委員質問への回答
【2/1 第5回技術委員会中の質問】

平成25年2月19日

東京電力

使用済燃料貯蔵ラック内の燃料の偏心について

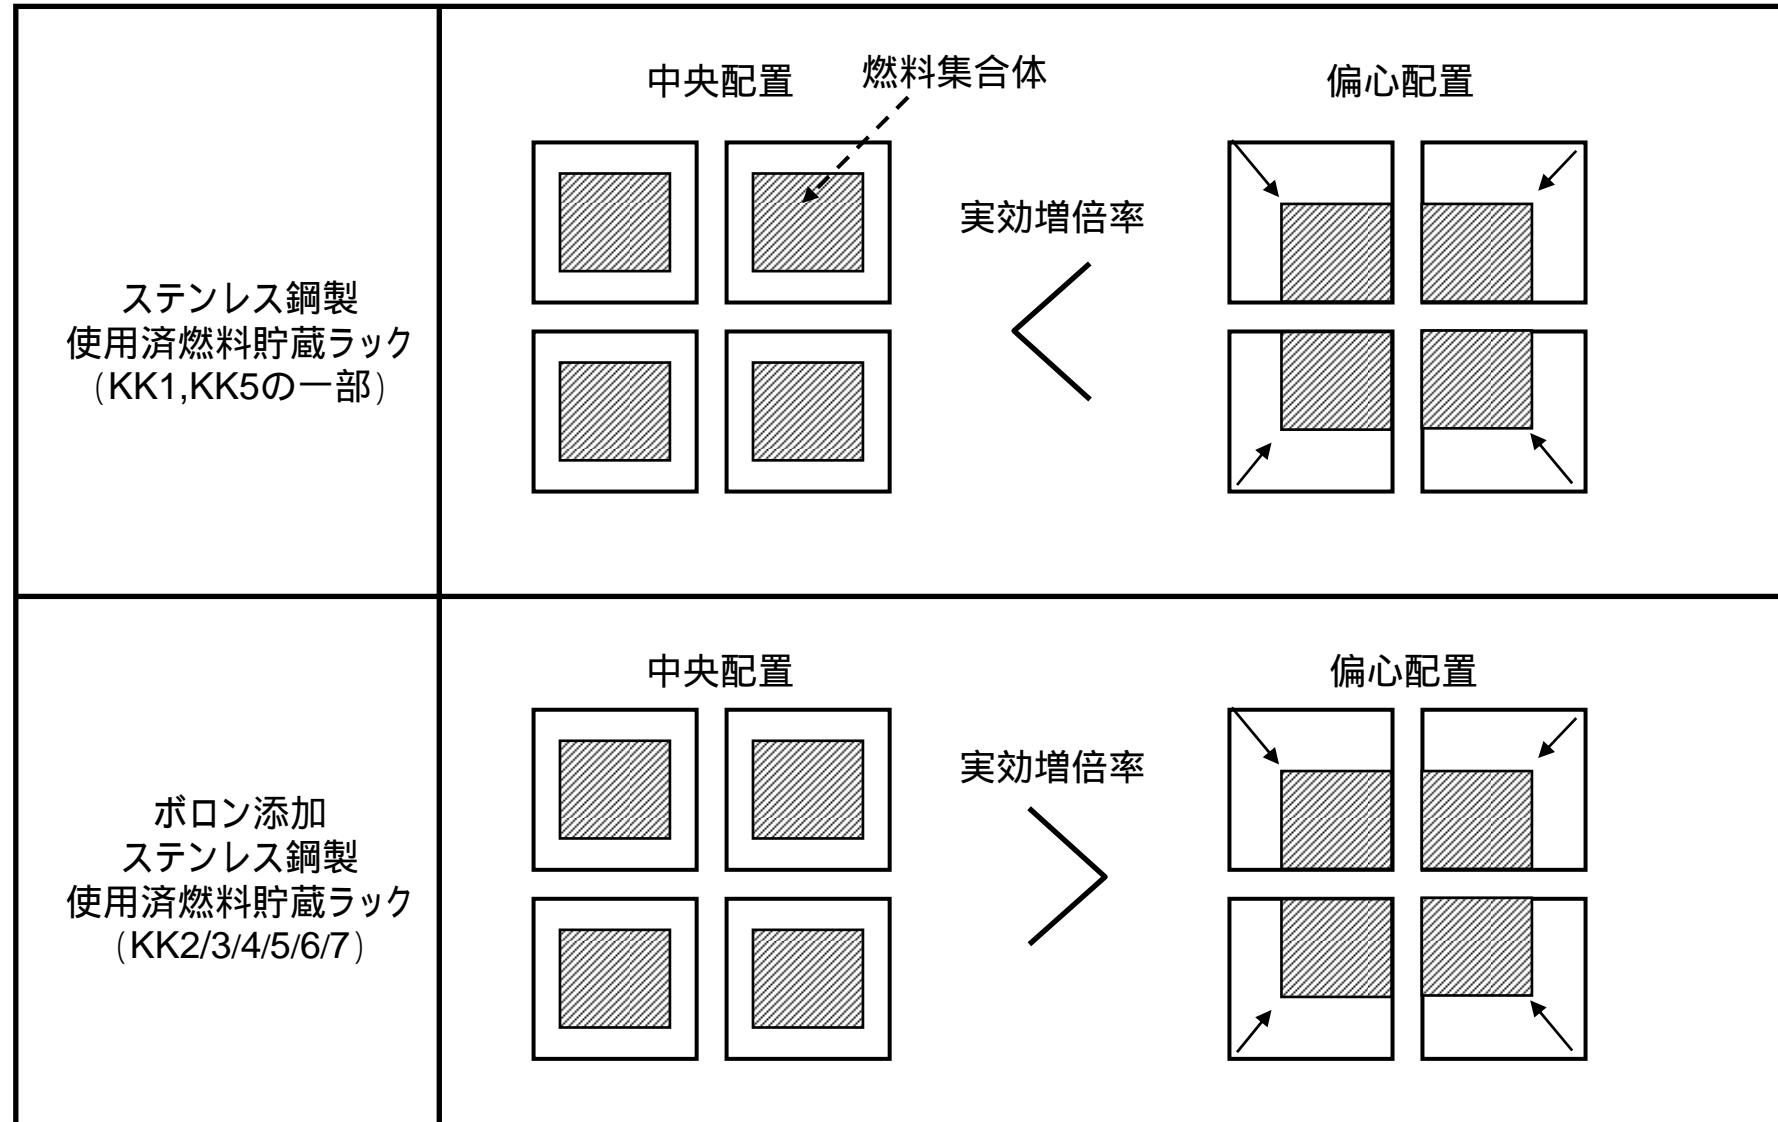
地震により使用済燃料プール内の燃料が近接した（偏心した）場合における未臨界評価はどのようにおこなっているのか。

- 使用済燃料の未臨界性を確実に確保するため、未臨界評価の設計基準は、想定される厳しい状況において、実効増倍率が0.95以下となることとしています。ここで、想定される厳しい状態とは、前回の技術委員会でご報告した、燃料の反応度（保守的な無限増倍率（1.30）を仮定した燃料を全ての使用済燃料貯蔵ラックに貯蔵した場合を仮定）のみならず、ラックの製造公差、燃料の偏心等を考慮した上で、実効増倍率の値が最も大きくなる条件を設定しています。
- 柏崎刈羽原子力発電所の使用済燃料貯蔵ラックは、ステンレス鋼製又はボロン添加ステンレス鋼製のラックを用いています。燃料配置については、下表に示すとおり偏心配置を考慮して実効増倍率が厳しくなる体系での評価を行っています。

ラックの種類	未臨界評価におけるラック内の燃料配置	理由
ステンレス鋼製 使用済燃料貯蔵ラック	偏心配置	偏心配置で燃料集合体が集中することによる反応度上昇効果があるため
ボロン添加 ステンレス鋼製 使用済燃料貯蔵ラック	中央配置	偏心配置で燃料集合体が集中することによる反応度上昇効果よりも、中性子強吸収体であるボロンに接近して反応度が低下する効果の方が大きいため

1 F 2 温度計の設置位置概要（原子炉压力容器）

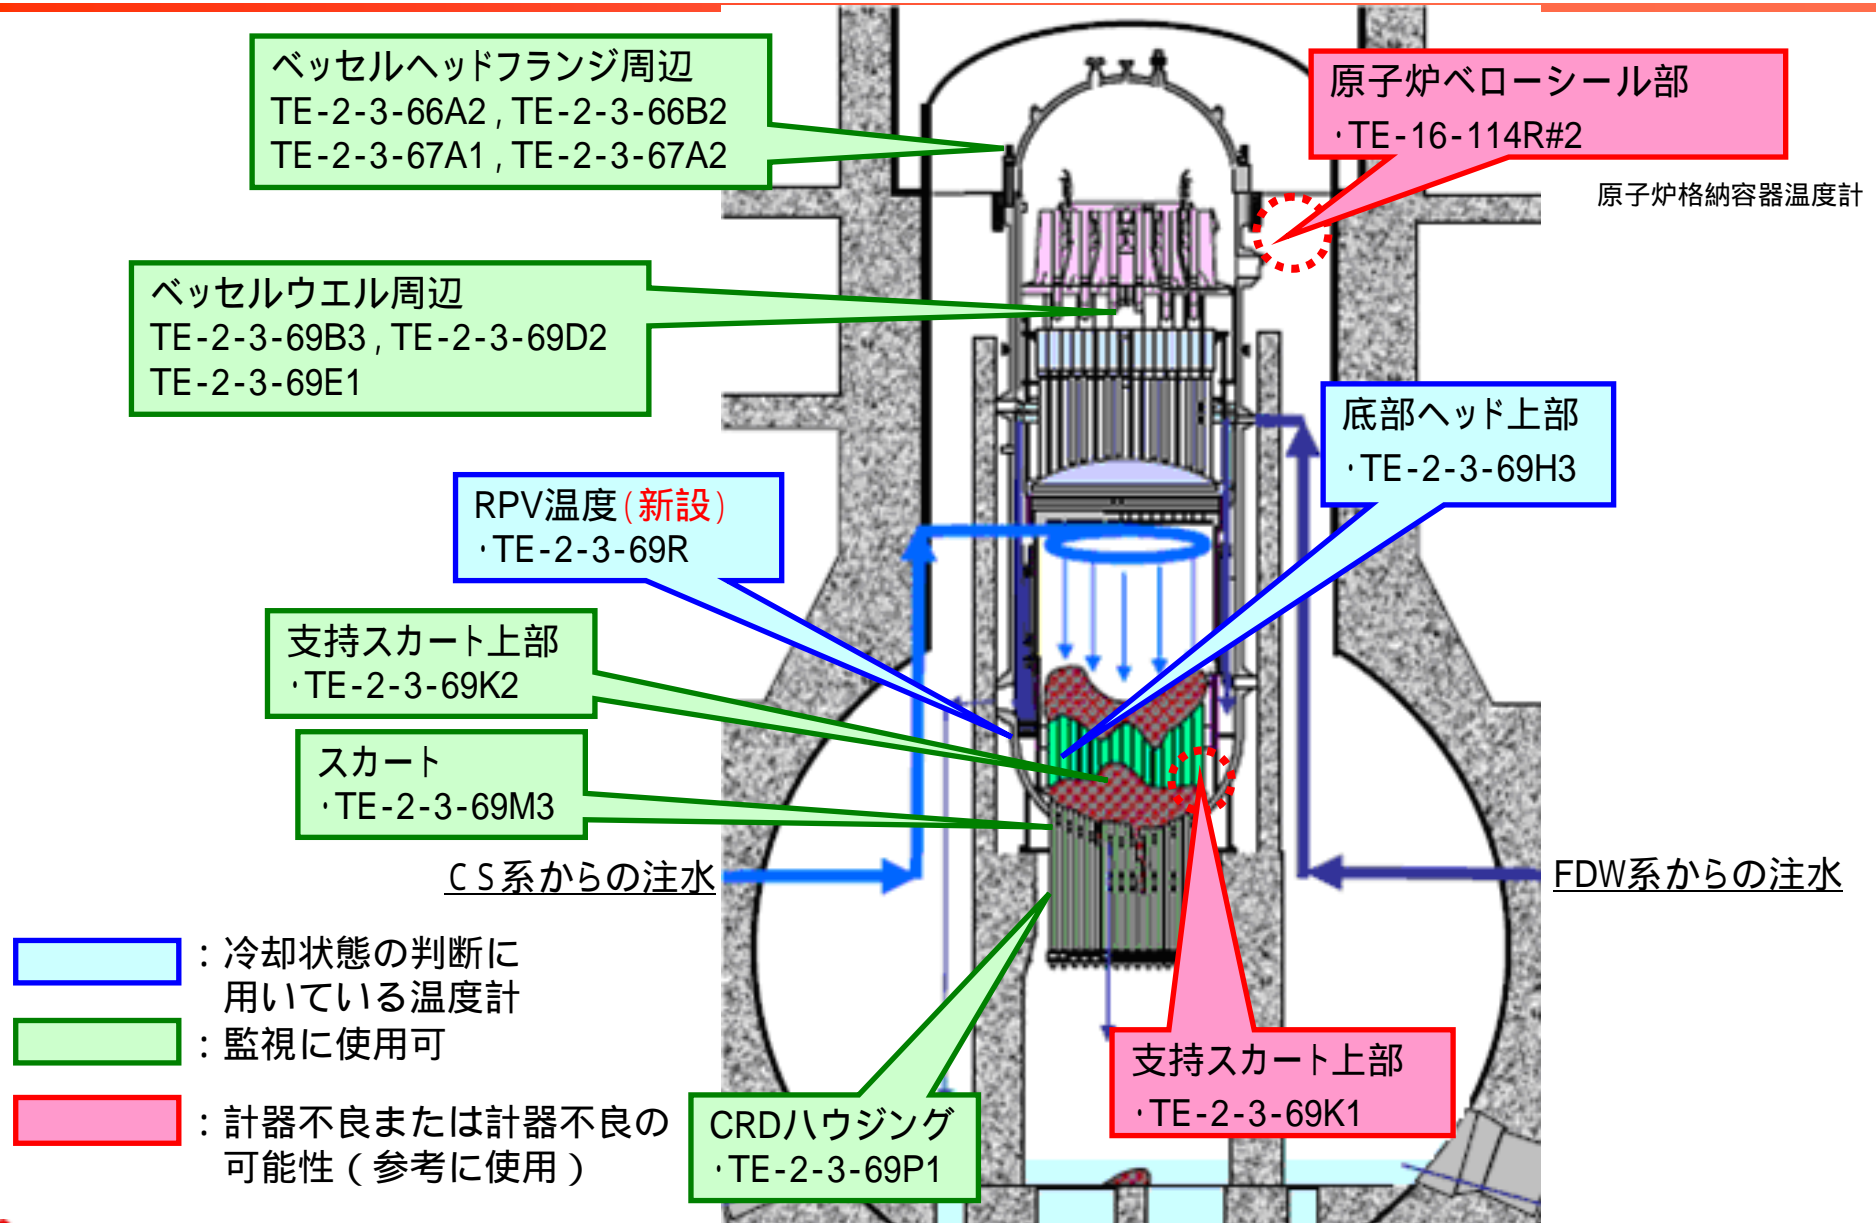
2号機の圧力容器の上部ベローシール箇所（TE-16-114R#2）の温度が2013年1月15日頃、100 を超えましたが、これは「冷温停止状態」ではないことを意味しているのではないですか？

また、TE-16-114R#2の熱電対が不良であれば、起電力が下がるため、実際の温度より低い値を示すはずですが、著しく高いのはなぜですか？

2号機の圧力容器の上部ベローシール箇所（TE-16-114R#2）は事故環境の影響により指示値が上昇していると考えております。

保安規定で、原子炉の冷却状態を維持するにあたって、判断に用いている以下の温度計指示値は判断基準を十分下回って推移しております。

- ・ 原子炉圧力容器底部温度（80 以下）
- ・ 原子炉格納容器内温度（全体的に著しい温度上昇傾向が無いこと）
